Fråsegn knytt til småkraftpakke for Vaksdal/Voss og Boge 3 i Vaksdal

Vi viser til dei 6 søknadane om småkraftverk i Vaksdal og Voss, der 5 av prosjekta er i Vaksdal kommune og eit i Voss kommune. Viser også til søknad om bygging av Boge 3 i Vaksdal.

Småkraftpakka og Boge 3

Kart: INON-områder i Bergsdalen og Kvammafjella.

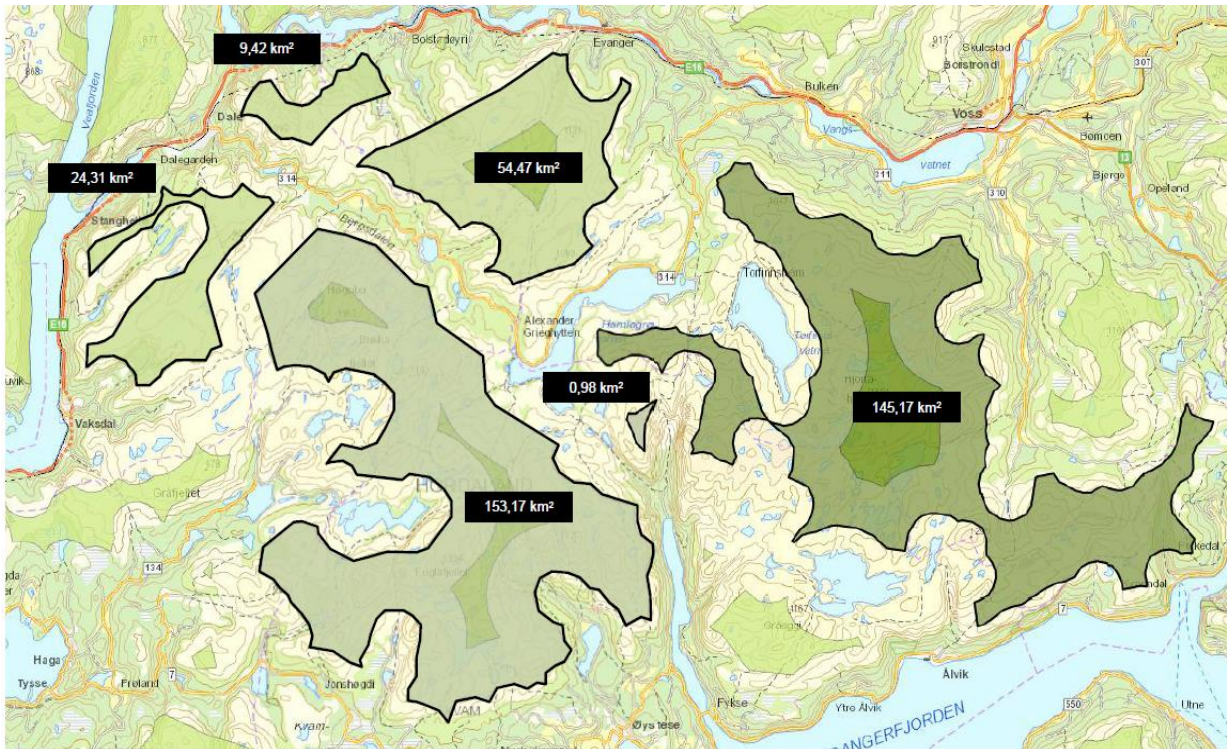
Ein stor del av dei samanhengande naturområda i Noreg er fjellområde, det gjeld også for INON-områda som er råka av dei 7 prosjekta som no skal handsamast. Dersom alle dei 7 prosjekta blir realisert vil 4,04 km² INON sone 2 og 3,1 km² INON sone 1 gå tapt.

Kartet under gjev eit bilete av INON-områda i Bergsdalen og Kvammafjella. Det største området i kartet (153,17 km²) er det som blir hardast påverka av dei omsøkte utbyggingane i Vaksdal (prosjektet i Voss medfører ikkje tap av INON). Fleire andre utbyggingar som i dag ligg til behandling hjå NVE, m.a. BKK sitt prosjekt i Øystesevassdraget i Kvam herad og i Dukabotn i Samnanger, har følgjer for det same INON området. Vi meiner det er naudsynt at NVE i sakshandsaminga tar ei samla vurdering på alle prosjekta som har følgjer for same INON-område. Berre på den måten vil me unngå ei "bit-for-bit" utbygging av dette fjellområdet, viser til krav i naturmangfaldlova § 10 om vurdering av samla belastning.

Vi meiner bevaring av INON i Bergsdalen/Kvammafjella må vege tungt hjå NVE i sakshandsaminga av denne pakka, både av omsynet til natur, friluftsliv og den samla belastninga som allereie er i området.

Bilete frå fagutgreiing for Moko kraftverk av LFI Uni Miljø 2012. Forslag til tiltak for å sikre det produktive fiskehabitatet nedst i Mokovassdraget (Moko/Drivo).

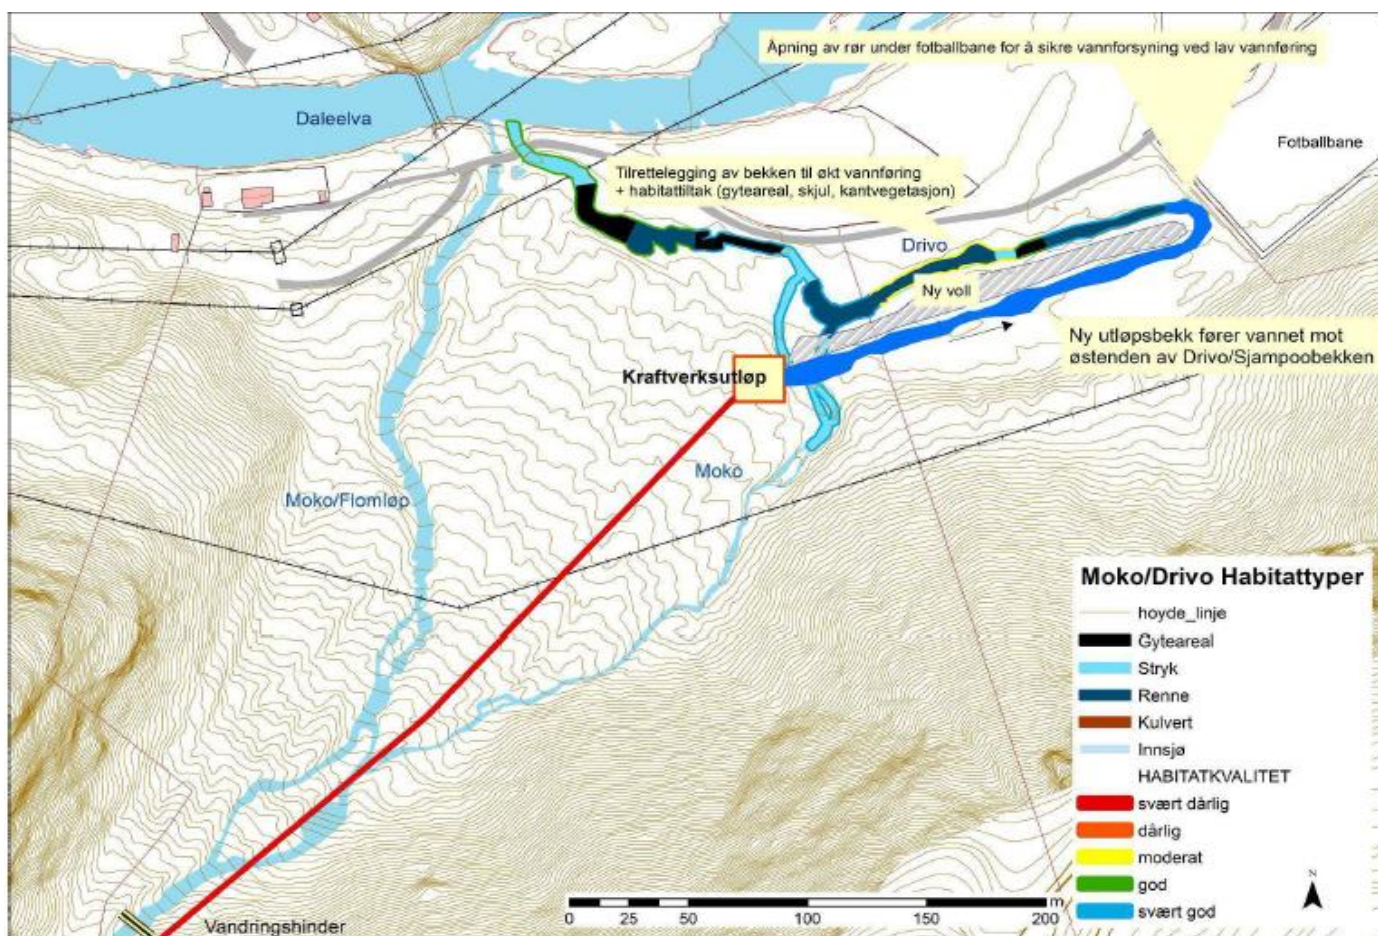
Trass i faglig utgreiing med klare råd til korleis utbyggar kunne gå fram for å unngå konflikt med sjøaure i vassdraget, ender tiltakshavar med å søke om ei utbygging som er stikk i strid med faglige råd og vil være enda meir negativ for sjøauren enn det som opphavleg var planen då fagkonsulentane såg på saka. Dette gjeld både alternativet i søknaden om å etablere kraftverket slik at dei slepp vatnet direkte ut i Daleelva, og ny løysing som kom per e-post til høyringspartane 12. februar i år, der dei foreslår å sleppe vatnet inn i hovudlaupet

til Moko ("Moko/Flomløp" på bilete over) før den renn ut i Daleelva. Begge desse alternativa fråfører vatn frå gyteområda til sjøauren (Drivo/Moko, populært kalt "Shampobekken"), og vi risikerar at desse områdar vil gro igjen og at vassføring blir ein enda større flaskehals for sjøaureproduksjon.

Verken utbyggingsløysinga i den opphavlege søknaden eller ny løysing formidla per e-post 12. februar kan aksepteras av omsyn til sjøauren i Moko-/Dalevassdraget.
